EVIDENČNÍ LIST ZMĚNY STAVBY

Název a registrační číslo stavby: PŘEDNÁDRAŽNÍ PROSTOR HAVÍŘOV CZ.06.1.37/0.0/0.0/16_045/0008965		Číslo změny stavby: <b style="font-size: 1.2em;">9
Název stavebního objektu/provozního souboru (SO/PS): SO 02 Komunikace, parkování a zpevněné plochy

SO 02 Komunikace, parkování a zpevněné plochy

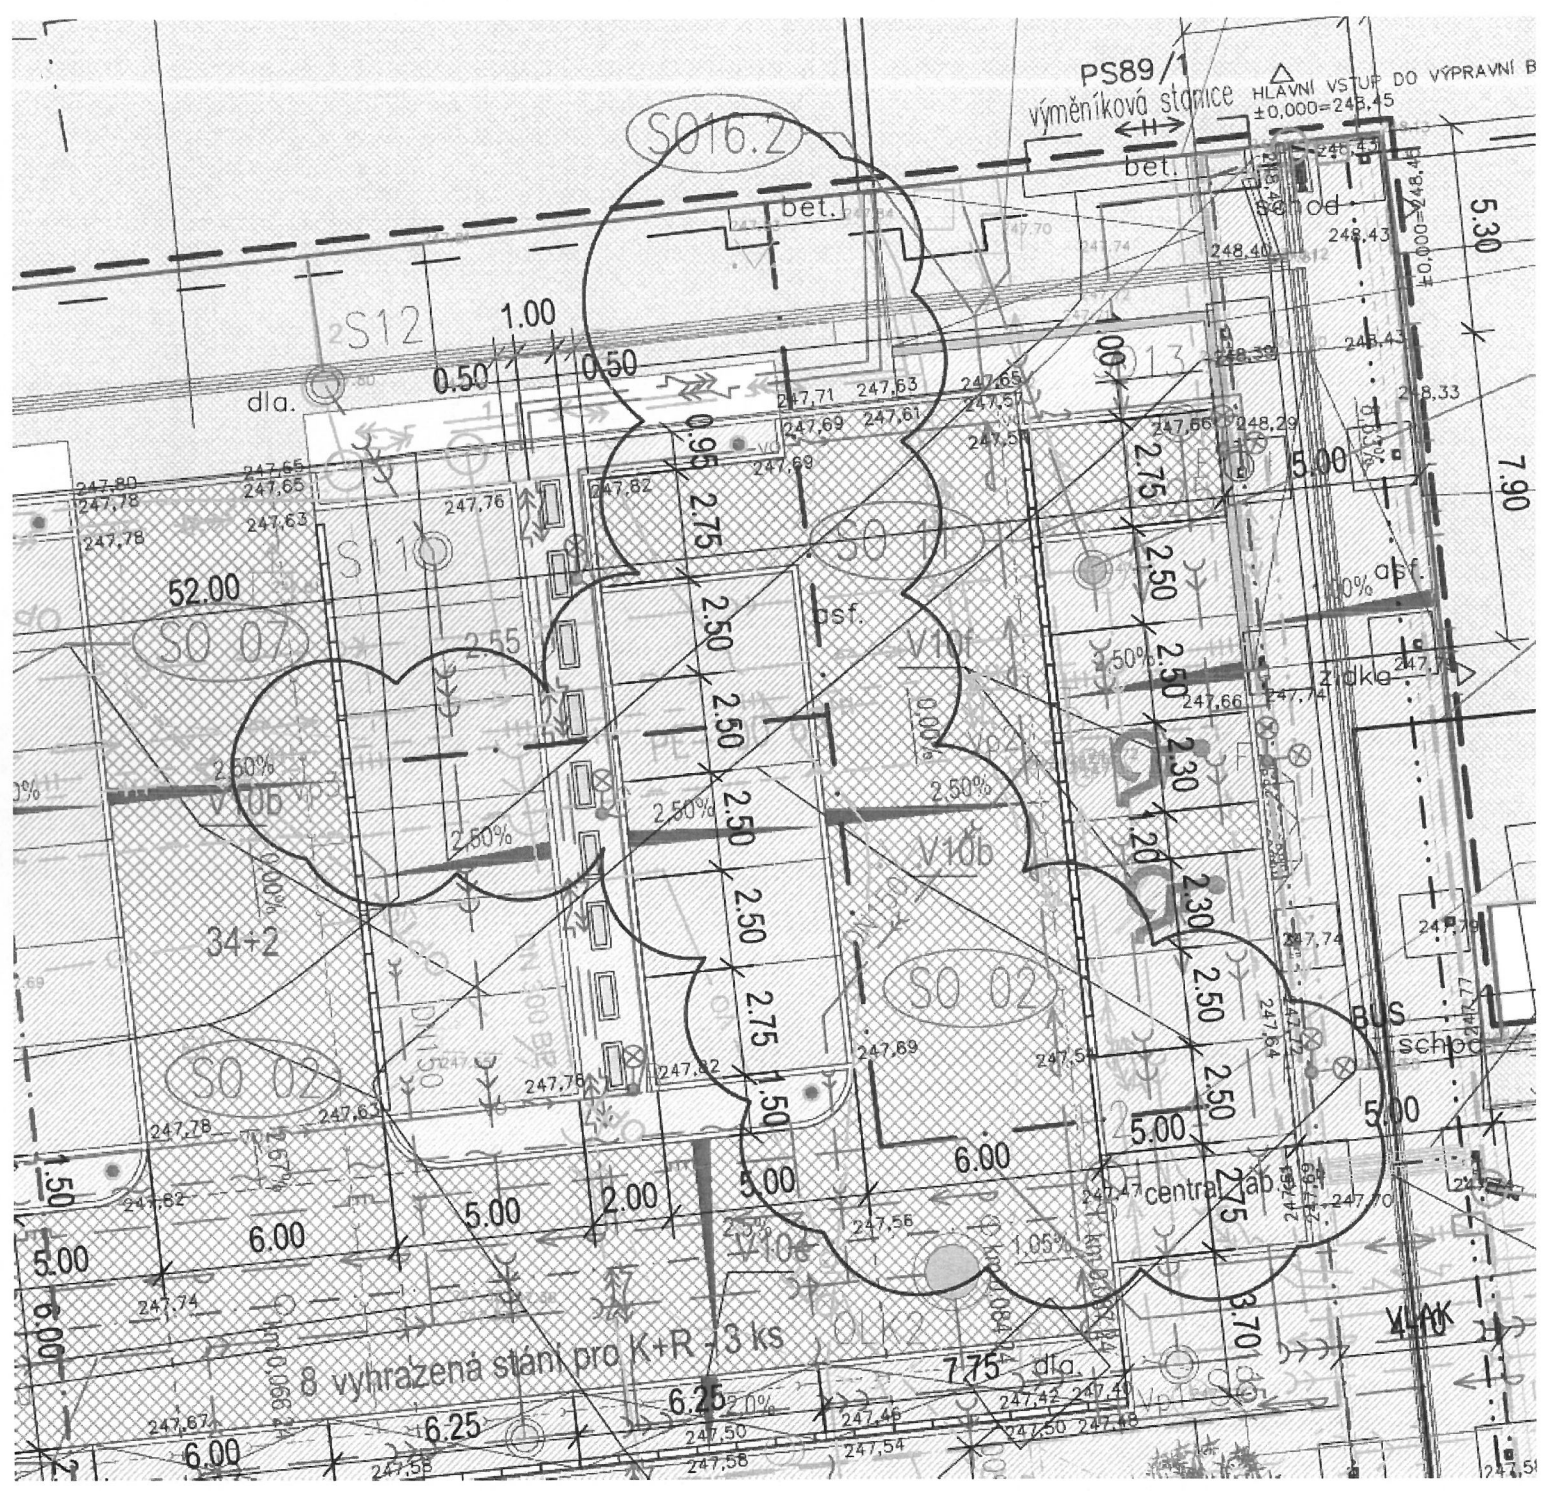
v rámci stavby "Přednádražní prostor Havířov" bylo ve fázi projektové přípravy akce vydáno vyjádření správce SŽDC SEE ze dne 23.9.2019, č.j. 11693/16-SEE/627, viz. příloha, s tím, že v prostoru před nově opravenou Výpravní budovou v žst. Havířov, dle situace níže, **se nachází stávající uzemnění trafostanice.**

Při výkopových a sanačních pracích pro podloží rovněž v daném místě, dle situace, stávající uzemnění od trafostanice nalezeno nebylo (nebylo nalezeno ani na jiném místě v rámci prostoru Přednádraží).

Proto Vás žádám o revizi vyjádření vydaného SŽDC SEE ze dne 23.9.2019, č.j. 11693/16-SEE/627, s tím, že **ve skutečnosti je uzemnění trafostanice řešeno jiným způsobem resp. na jiném místě a nebrání tak v provedení příjezdových komunikací z konstrukce ACO (asfaltová vozovka), místo požadovaného demontovatelného povrchu z dlažby dle vyjádření SEE.**

Dobrý den,
předmětné vyjádření není z roku 2019, ale z roku 2016 a tudíž je již neplatné. Stanoviska uvedená ve vyjádření již v současné době neplatí. Uzemnění trafostanice je provedeno nově a je napojeno na obvodový zemnič realizovaný v rámci stavby „Rekonstrukce VB žst. Havířov. Podmínky z vyjádření tímto není nutné akceptovat.

PZ-9.3

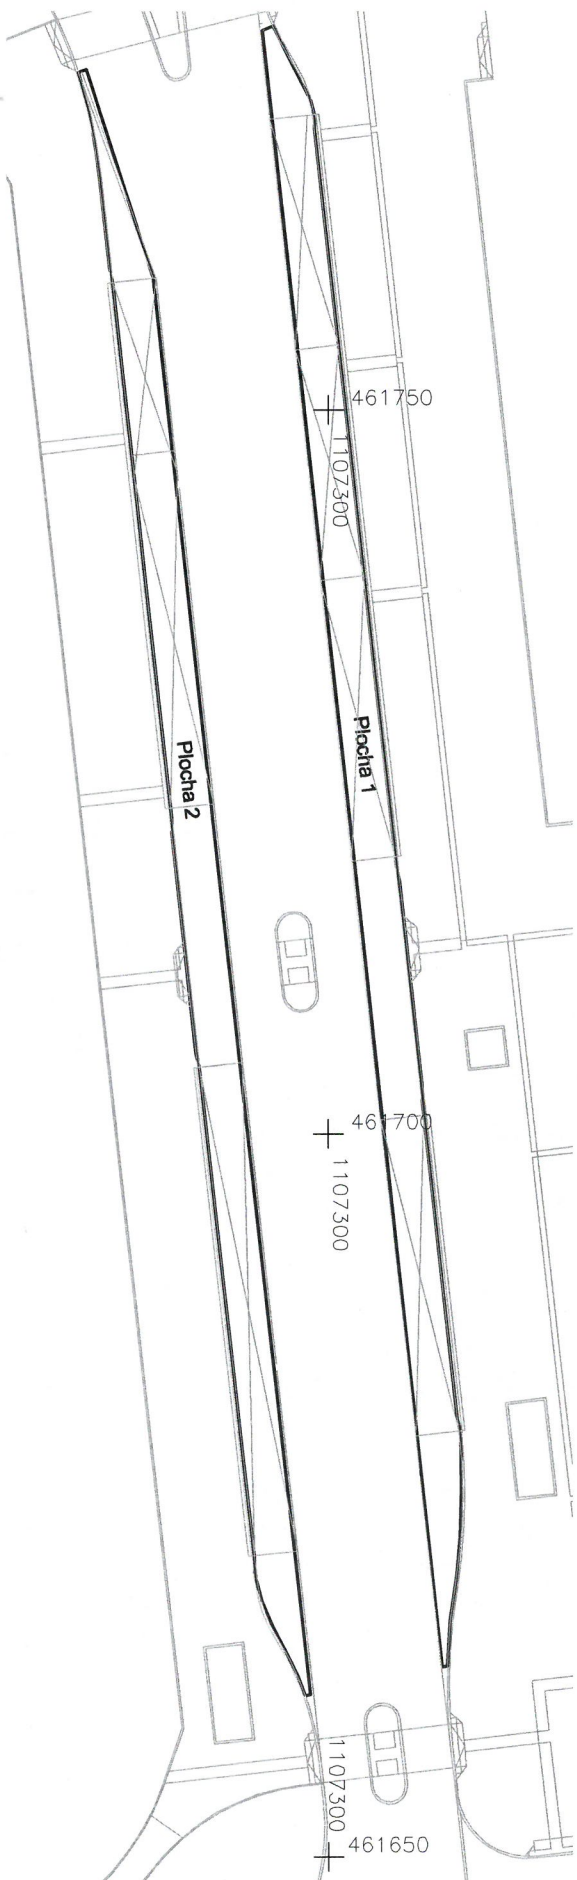
3. Autobusový záliv na OK1 - V rámci zkvalitnění navrženého CB krytu autobusových zálivů z důvodu zvýšeného dynamického zatížení od autobusové dopravy bylo doplněno vyztužení dilatačních spár dilatací DAY WORK, a provedeno doplnění CB krytu v místě nájezdu před uliční vpustí Vp 13 v délce cca 15 m. Na základě geodetického zaměření byly dorovnány výměry na CB krytu a na konstrukční vrstvě z kameniva zpevněného cementem SC.

**Plocha 1 = 302m²
Plocha 2 = 292m²**
